## **Ошибки в микросхемах K1986BK214, K1986BK234**

Настоящий документ содержит описание всех ошибок, выявленных в микросхемах на момент создания данной версии документа.

## 0007 Формирование высокого потенциала на выводах портов при смене направления передачи данных

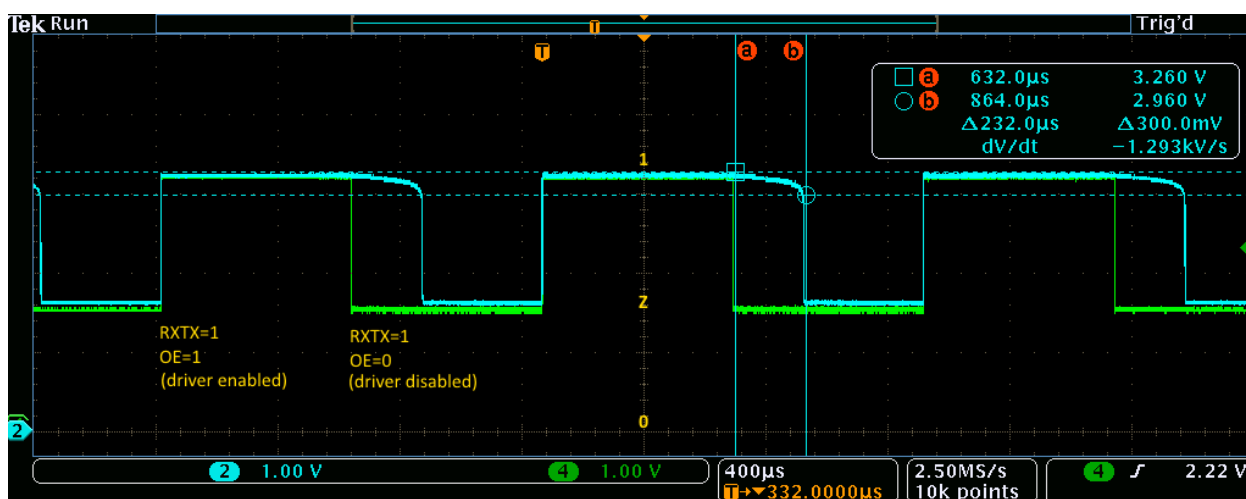
Если пользовательский вывод сконфигурирован на выход и выдает логическую «1», то при смене направления передачи данных (OE) с выхода на вход, вместо ожидаемого высокоимпедансного состояния на выводе ошибочно формируется высокий потенциал.

Время переключения выходного драйвера TX в неактивное состояние зависит от номинала подключенной нагрузки к порту. Ниже на диаграмме представлен переход выходного драйвера из активного в неактивное состояние при нагрузках (pullup = pulldown) 1 кОм (канал 4) и 15 кОм (канал 2) в нормальных условиях.

Канал 4 (Зеленый) – нагрузка 1 кОм (ожидаемое поведение с высокоомной нагрузкой)

Канал 2 (Синий) – нагрузка 15 кОм (затянутый фронт переключения)

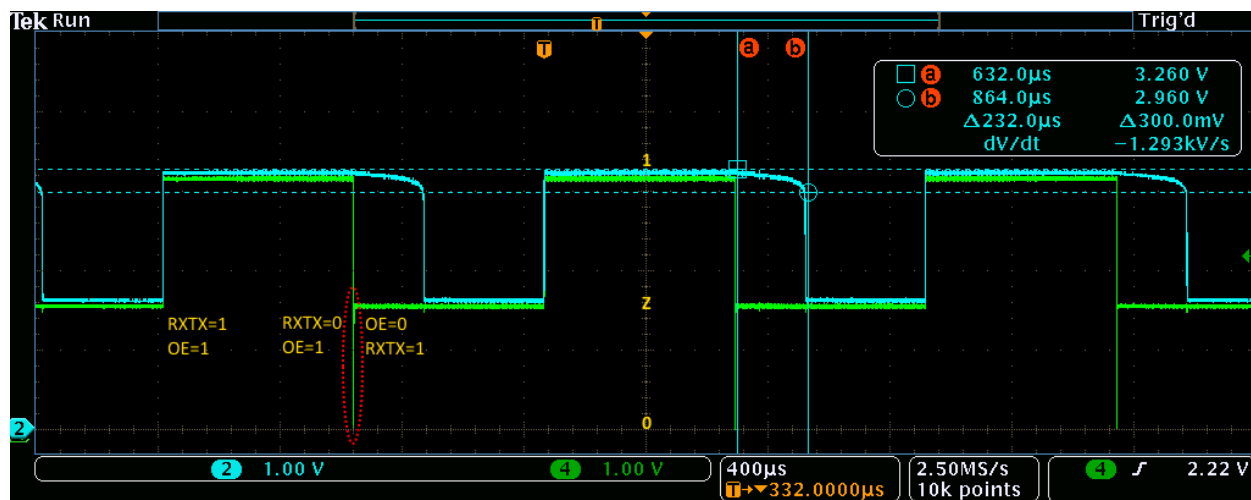
Канал 4 (Зеленый) – нагрузка 15 кОм (с рекомендацией)

Канал 2 (Синий) – нагрузка 15 кОм (затянутый фронт переключения)

Перевести драйвер TX на выдачу логического «0». Дождаться появления логического «0» на входе цифрового приемника RX путем опроса регистра RXTX и перевести драйвер в неактивное состояние (OE = 0).

*Не рекомендуется выравнивать фронт переключения путем установки дополнительной нагрузки на вывод порта.*
